ADDENDUM N° 002

Project: Re-roofing of metal cladding of buildings #11 and 12

DÉTAILS BÂTIMENTS 11 & 12 /
BUILDINGS 11 & 12 DETAILS
ADDENDA #1

BÂTIMENTS / BUILDINGS 11 & 12 COUPE TYPE CORNICHE / EAVE TYP SECTION

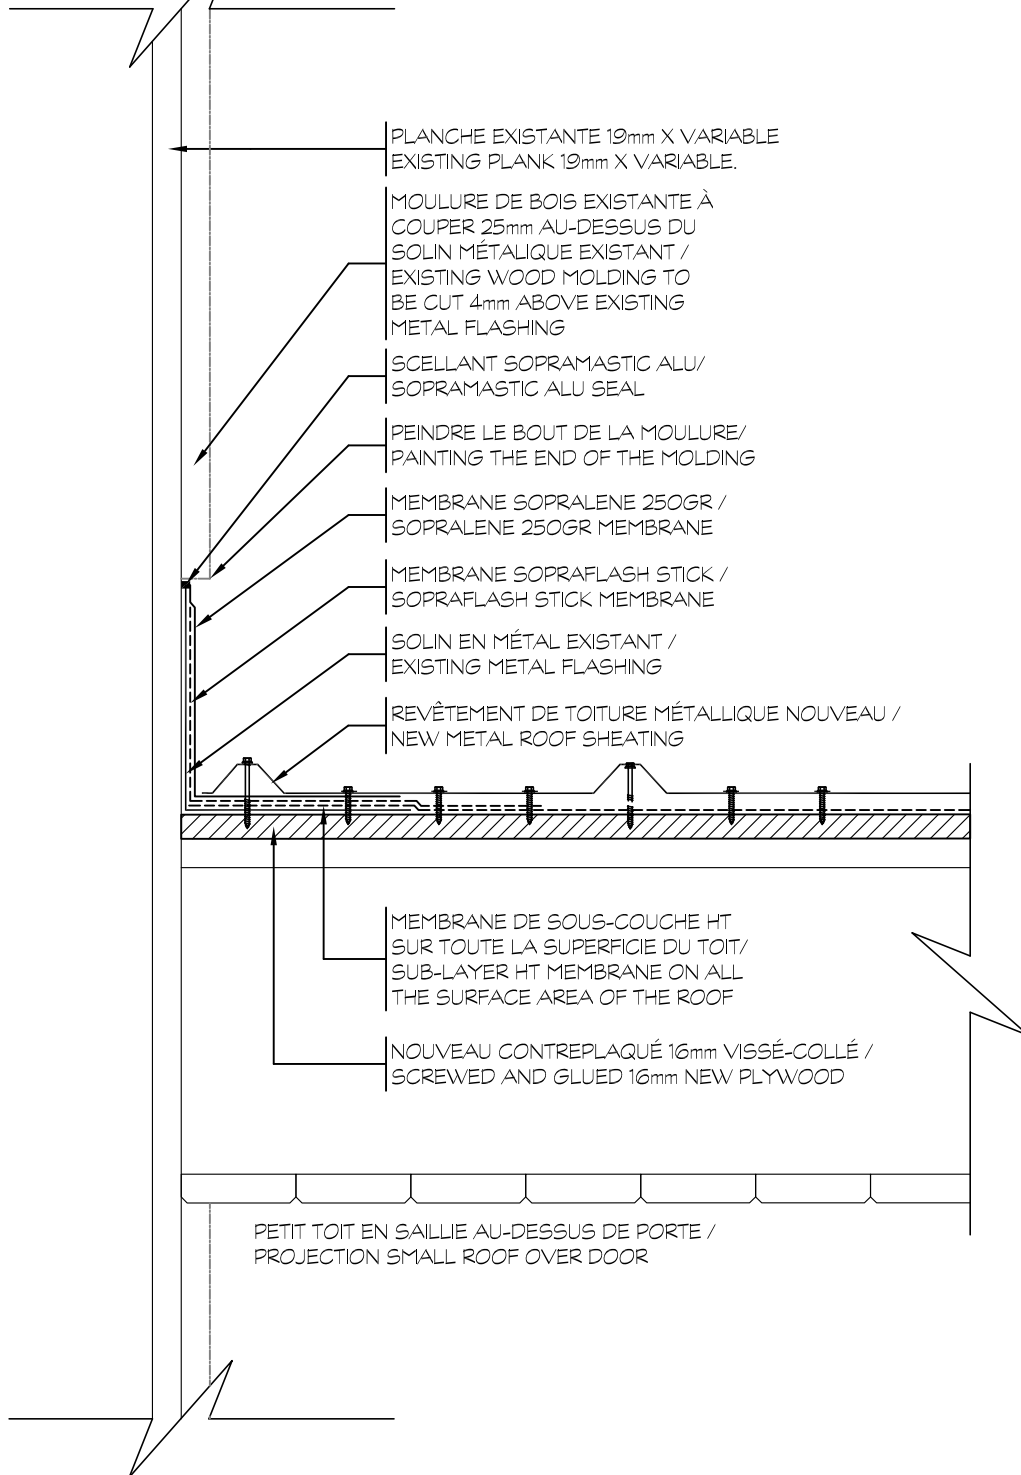
1. Replace detail 1 of A3 with the one shown on sketch #1 at the end of this addendum.

CE DÉTAIL FUT CONÇU SELON CE QUI ÉTAIT POSSIBLE DE VOIR
SANS RIEN DÉMOLIR. CERTAINS ITEMS PEUVENT VARIER. SI
L'ESPACEMENT ENTRE LES CHEVRON DE 50mm X 150mm EST
PLUS DE 600mm C/C AVERTIR L'ARCHITECTE POUR DES
INSTRUCTIONS SUPPLÉMENTAIRES. /
THIS DETAIL WAS DESIGNED AS WATH WAS POSSIBLE TO SEE
WITHOUT ANY DEMOLITION. SOME ITEMS MAY VARY. IF
SPACING BETWEEN 50mm X 150mm RAFTER IS OVER 600mm O.C.
ALERT THE ARCHITEC FOR ADDITIONNAL INTRUCTIONS.

SI LES MOULURES ET LES FASCIAS SONT ENDOMAGÉS,
AVERTIR L'ARCHITECTE POUR DES INSTRUCTIONS
SUPPLÉMENTAIRES. /
SI LES MOULURES ET LES FASCIAS SONT ENDOMAGÉS,
AVERTIR L'ARCHITECTE POUR DES INSTRUCTIONS
SUPPLÉMENTAIRES..
